**2026\_CBS\_00690 OMV\_2024093065 K - dossier in beroep - aanvraag omgevingsvergunning voor het verbouwen van een industrieel pand tot een gebouw met atelierruimtes voor kunstenaars - Achterstraat, 9040 Gent - Voorwaardelijk gunstig advies**

- Onderwerp: het verbouwen van een industrieel pand tot een gebouw met atelierruimtes voor kunstenaars

- Adres: Achterstraat 54, 9040 Gent
- Kadastrale gegevens: afdeling 19 sectie C nrs. 825V2, 825S2 en 825W2

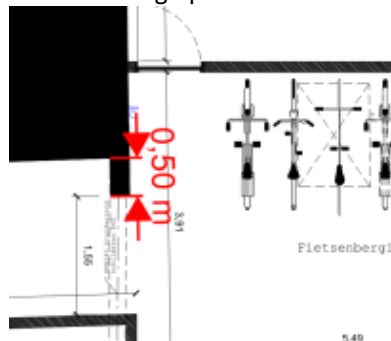
Indien de **buitenisolatie aan de parkgevel** voorzien wordt **voorbij de perceelsgrens**, en dus op het terrein van de Stad Gent, moet volgende voorwaarden nageleefd worden.

- De totale dikte van het pakket voorbij de perceelsgrens (isolatie + afwerking) blijft beperkt tot 14cm. Het isolatiemateriaal moet een warmteweerstand (= Rd-waarde) hebben van minstens 3,0m<sup>2</sup>K/W.

- De isolatie en afwerking veranker je tegen de bestaande gevel. Zorg ervoor dat isolatie of afwerking in geen geval steunt op het terrein van de Stad. Met de fundering van de gevel volg je altijd de perceelsgrens, ook als je de isolatie plaatst.

- Vanuit energetisch oogpunt laat je de isolatie best doorlopen tot min. 50cm onder het maaiveldpeil. Zorg er voor dat het isolatiepakket onderaan gesloten is om het 'wegspoelen' van ongebonden materiaal bij graafwerken te vermijden.

- Om schade aan de nieuwe gevelafwerking te vermijden, bv. bij werken in het park, voorzie je de gevelafwerking van een slagvast materiaal dat minstens 10cm doorgetrokken wordt tot onder het maaiveldpeil en minstens 40cm boven het maaiveldpeil.
